NOTA BEZPIECZEŃSTA DOT. Mygo Stander

Leckey Mygo Stander wyprodukowane pomiędzy styczniem 2012, a sierpniem 2013.

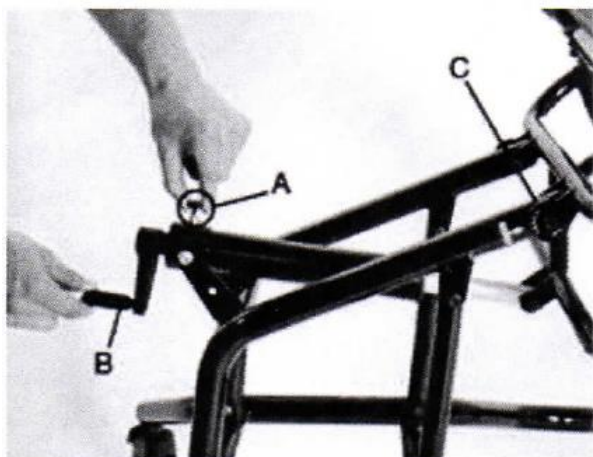
Oryginalny projekt mechanizmu zmiany kąta umożliwiał osobie obsługującej pionizator zapięcie pinu bezpieczeństwa (A) co pozwalało na regulację przy użyciu jednej ręki. Jeśli ręka ześliznęłaby się z rączki (B) kiedy użytkownik byłby przypięty do polonizatora rączka mogłaby odwinąć się z powrotem do pozycji początkowej. Nie stanowi to niebezpieczeństwa dla osoby pionizowanej, jednak szybko poruszająca się rączka mogłaby zranić rękę osoby obsługującej jeśli ta chciała by powstrzymać przewijanie. Jako, że niebezpieczeństwo jest poważne producent postanowił przeprowadzić akcję serwisową. W sierpniu 2013 został zmieniony pin bezpieczeństwa. Nie ma już możliwości jego zapięcia, a do

regulacji kąta niezbędne jest użycie obu rąk jak na ilustracji poniżej.

Wprowadzone zostało proste rozwiązanie eliminujące zagrożenie. Zaleca się wymianę pinu zabezpieczającego na taki, który uniemożliwia jego stałe zapięcie do ramy. Dzięki temu osoba ustawiająca kąt jest zmuszona jedną ręką cały czas trzymać pin, a drugą operować rączką. Jeśli ręka na rączce się ześlizgnie wystarczy puścić trzymany pin żeby zatrzymać cały mechanizm.

Jeśli posiadacie Państwo produkt objęty akcją serwisową prosimy o kontakt z serwisem technicznym firmy Otto Bock Polska Sp. z o.o. pod numerem telefonu +48 61 65 38 269 lub adresem email serwis.wozki@ottobock.pl. Zostanie wówczas wysłany do Państwa pin o zmienionej konstrukcji. Prosimy o wymianę oryginalnego na nowy i odesłanie do nas starego na nasz koszt. W czasie oczekiwania na nowy pin prosimy o zachowanie szczególnej ostrożności przy regulowaniu kąta pochylenia.
